Lisa 3_ Märkused projekti korrigeerimiseks projekteerimise edasise etapis (põhiprojekti koostamisel).

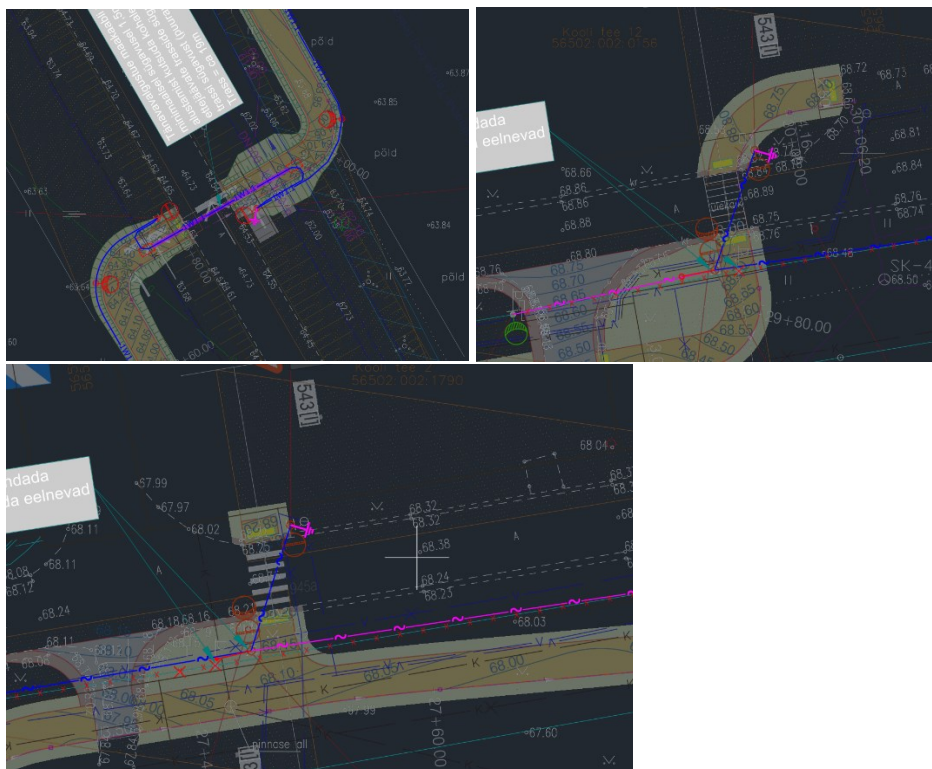
1. Kontrollida üle hoiatusmärkide nr 166 kaugused künnistest. Kiirusel 50 km/h peab olema kaugus 50-100 m aga kohati on väiksem. Sillaotsa poolt enne künnist peab olema maksimaalsel kaugusel, kuna künnis on asula alguse lähedal.
2. Siia tuleks lisada täiendav juurdepääs, et Eivere poolt tulles oleks loogiline juurdepääs kergliiklusteele küla keskuse suunas minekuks:

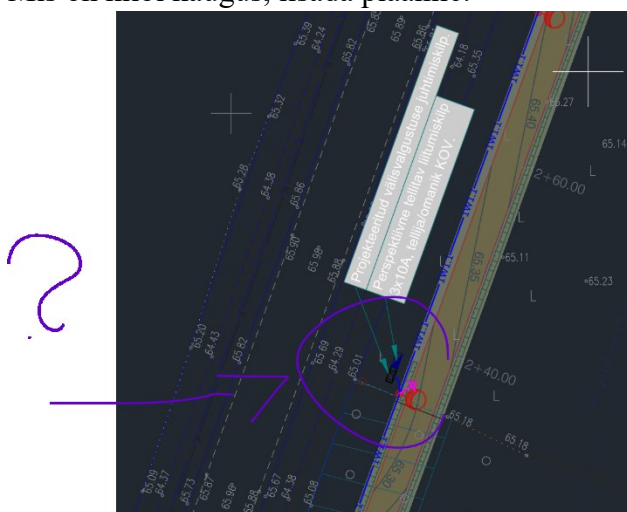
3. Antud ülekäiguraja lahendus ei ole korrektne. Selle märkusega -15159 km 6,47 tuleb ülekäigurajale ka teisele poole ühendus teha- see tähendab, et kõnnitee peab jätkuma mõlemal pool sõiduteed. Vähemalt pöörderaadiuse ulatuses peab sinna teisele poole teed tulema kõnnitee lõik, muidu ülekäigurada antud asukohta rajada ei saa. Ohutu ülekäigurada tähendab, et tee ületaja saab ülekäigurajale astuda ja sealt lahkuda väljaspoolt sõiduteed. Praeguse lahendusega lõppeb rada vastu aeda aga peaks viima selle otsa aia ja maantee vahelt riigiteest eemale:

4. Sellel ülekäigurajal on sama märkus - ülekäigurajal puudub algus/lõpp, see suundub erakinnistusse. Ühendustee ots tuleb viia maantee äärest eemale :

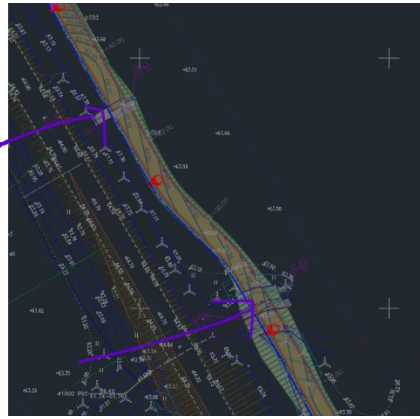
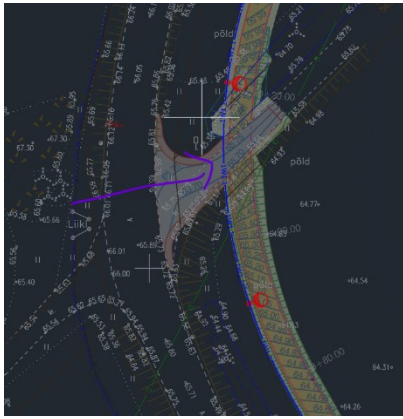
12. Tulenevalt Tee projekteerimismistandarditest ei tohi teega külgnevas vabas ruumis paikneda ilma sõidukiipirdesüsteemita statsionaarseid jäikakid takistusi.
Mis on kilbi kaugus, lisada plaanile.

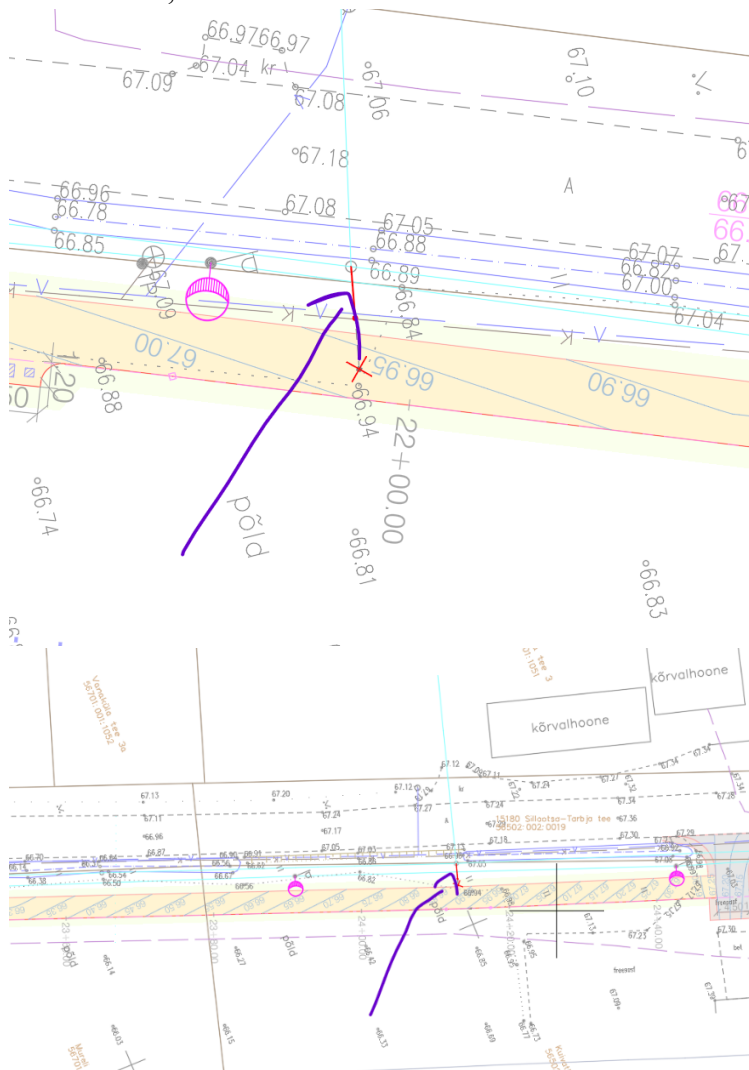
13. Katete all, sh juurdepääsuteede/mahasõidud/ristumiskohad ning kraavi põhjast/truubi all peaks kaabli kaitsetoru tugevus olema suurem kui 750N. Kavandada 1250N (vaadata projekti läbivalt üle).

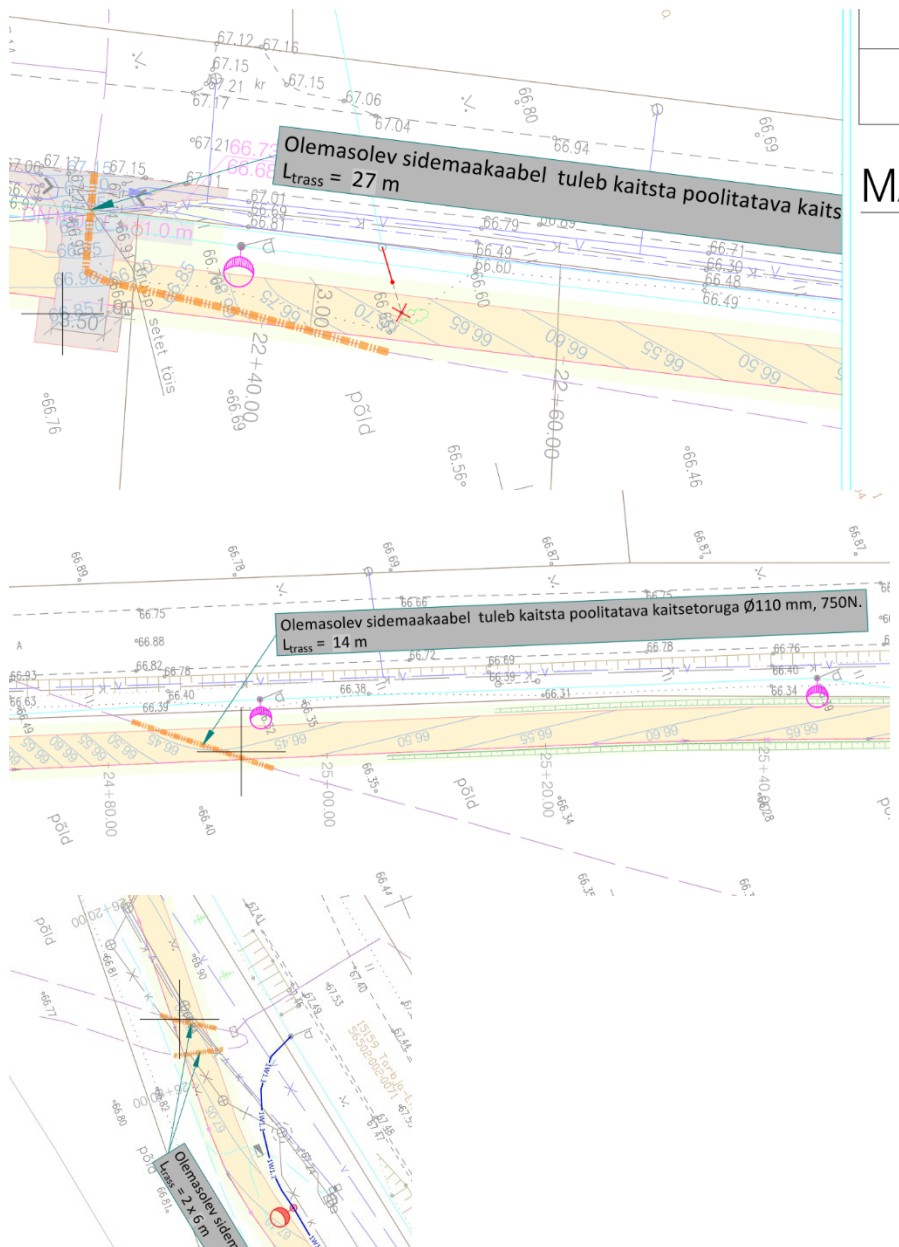
14. Lisada viide, mis töid teostatakse.

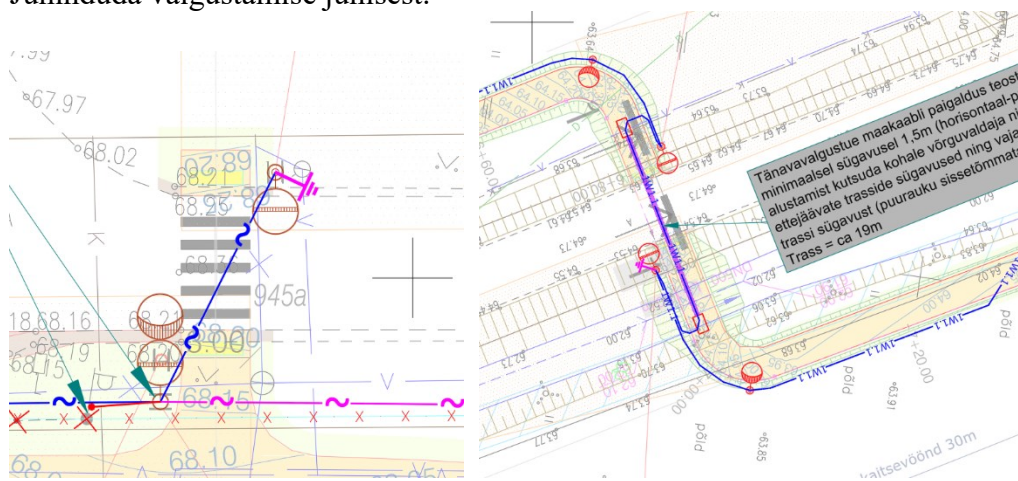
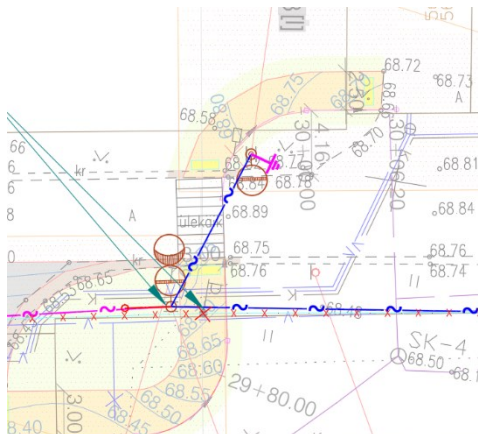
15. Mis on Telia sidekaabli sügavus antud piirkonnas, kas ehitustöödega minnakse kaablile lähemale kui 30cm? Seletuskirjas info puudub sidekaabli kaitsmise vajaduse osas.

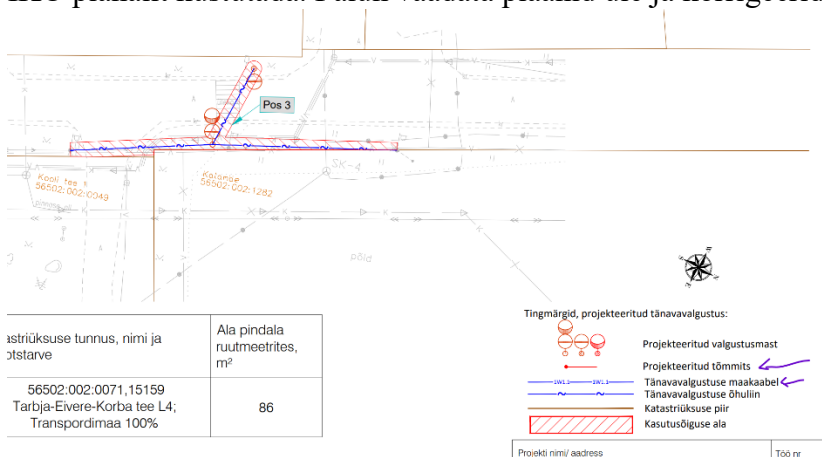
16. Lisada mastide kaugused sõidutee äärest. Palun lisada ka kaugus JJT servast. Juhinduda valgustamise juhisest.

17. Plaanile lisada ka valgustite tähised (number, võimsus, masti kõrgus jne).
